## **Avviso di sicurezza urgente** **Moviplan 800**

**Avviso di sicurezza urgente (FNS)**  
**Moviplan 800**  
**Possibile non conformità del perno supporto tubo radiogeno**

### **Nota di Servizio NIM03-2021**

<b>N.</b>	NIM003-2021
<b>Data:</b>	<i>3 novembre, 2021</i>
<b>Oggetto:</b>	<i>Verifica della saldatura del perno</i>
<b>A:</b>	<i>Distributori Villa</i>
<b>Apparecchio:</b>	Moviplan 800

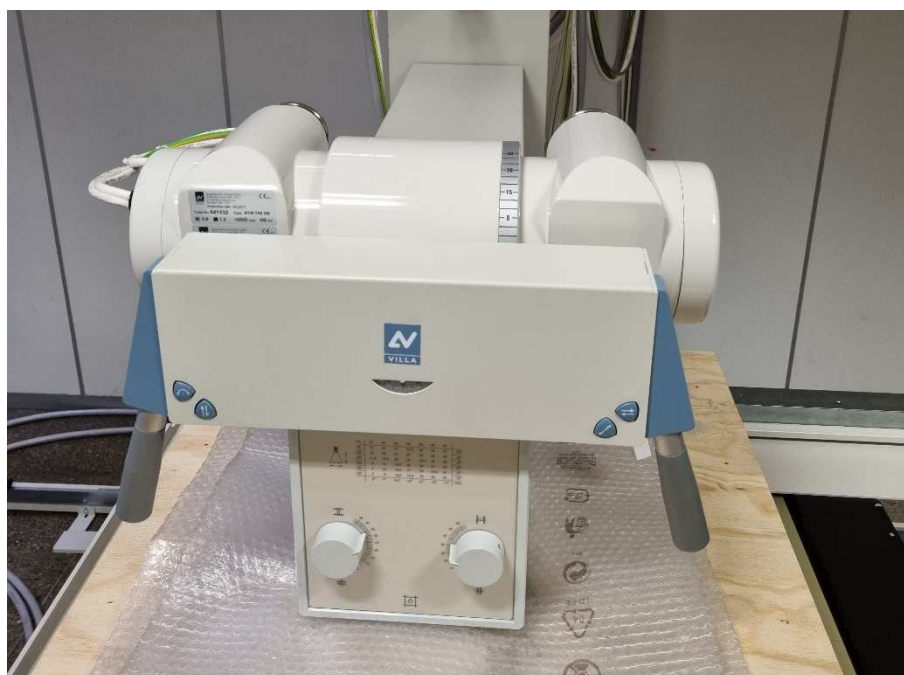
Solo per riferimento, qui di seguito il tipo di verifica da eseguire a campo sulle unità installate, dove è visibile, senza smontare il tubo radiogeno, la differenza tra la saldatura corretta, che dovrebbe avere la dimensione della gola di saldatura di circa 4mm, e la saldatura non conforme

In verde si può vedere la dimensione corretta della gola di saldatura

Per una migliore comprensione, ecco le differenze tra una saldatura corretta (freccia verde) e una saldatura non conforme (freccia rossa).

Nel caso in cui si riscontri questo tipo di saldatura, si richiede la sostituzione del perno regolabile.

Nel caso sia necessaria la sostituzione, il codice del pezzo di ricambio è:

*6174791100 Supporto cuffia per Colonna Moviplan 800*

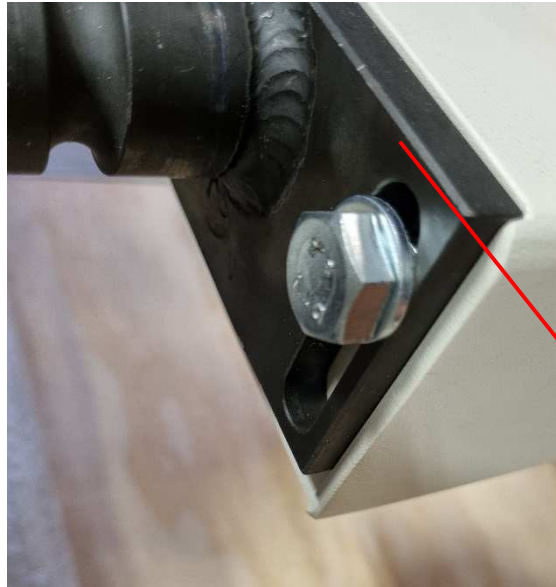
Abbassare il braccio colonna fino ad appoggiare il collimatore sul tavolo.  
Utilizzando una pinza a scatto bloccare il cursore e per sicurezza spostare anche i fermi di fine corsa contro la faccia superiore del cursore.

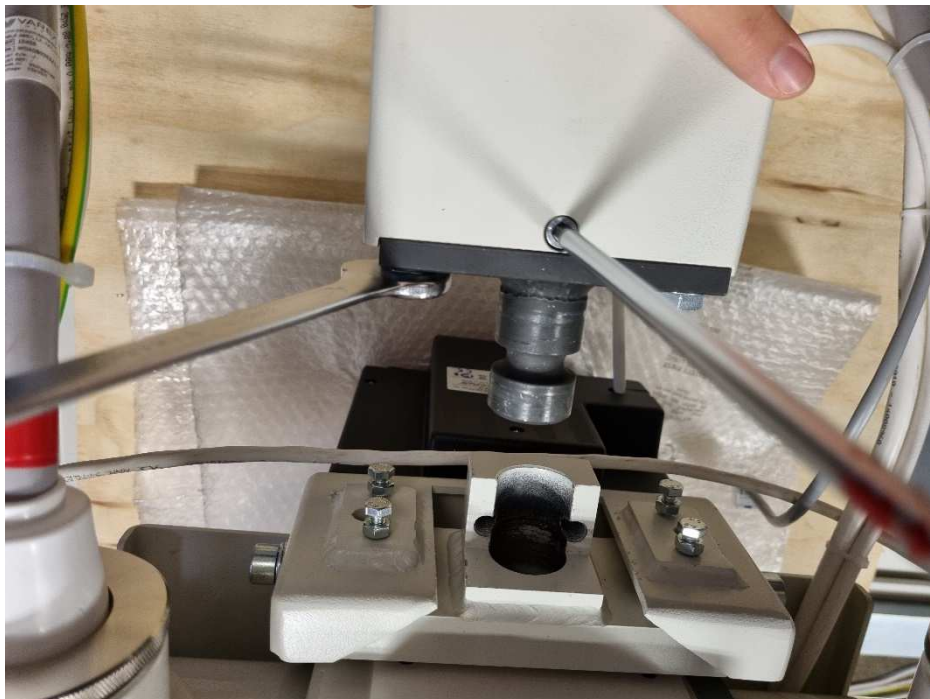
Prendere nota della posizione attuale del perno per mettere quello nuovo nella stessa posizione

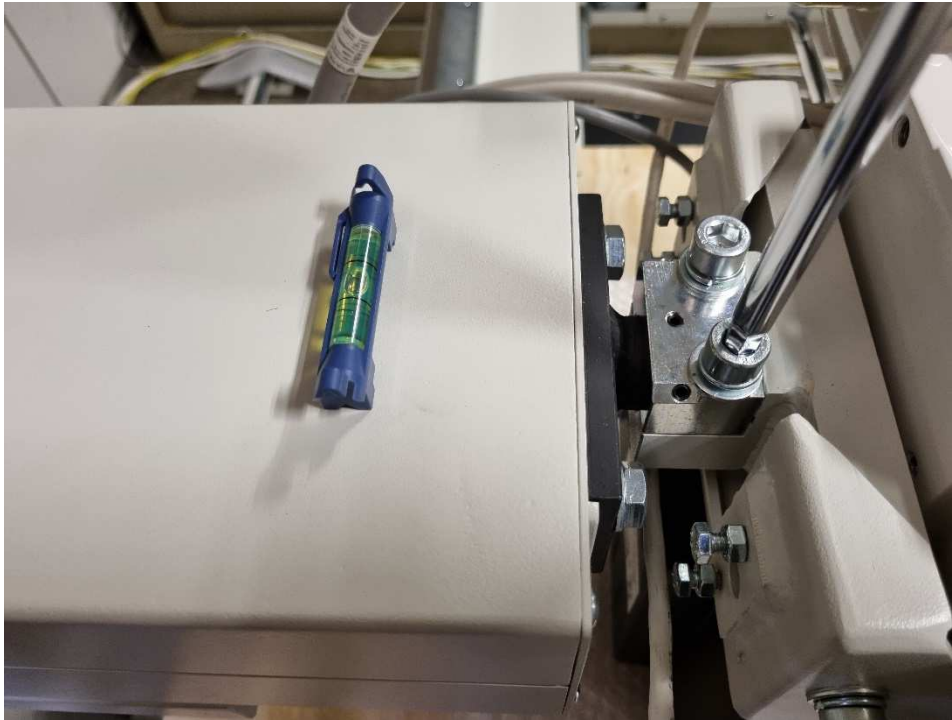
Rimuovere le tre viti di fissaggio, partendo dalle due laterali e in ultimo quella centrale

Dopo la sostituzione del perno, montare il gruppo radiogeno e verificare se il tubo e la colonna sono sullo stesso livello usando una bolla. Fissare le viti. Prima di fissare le viti di fissaggio, verificare l'allineamento del fascio raggi.
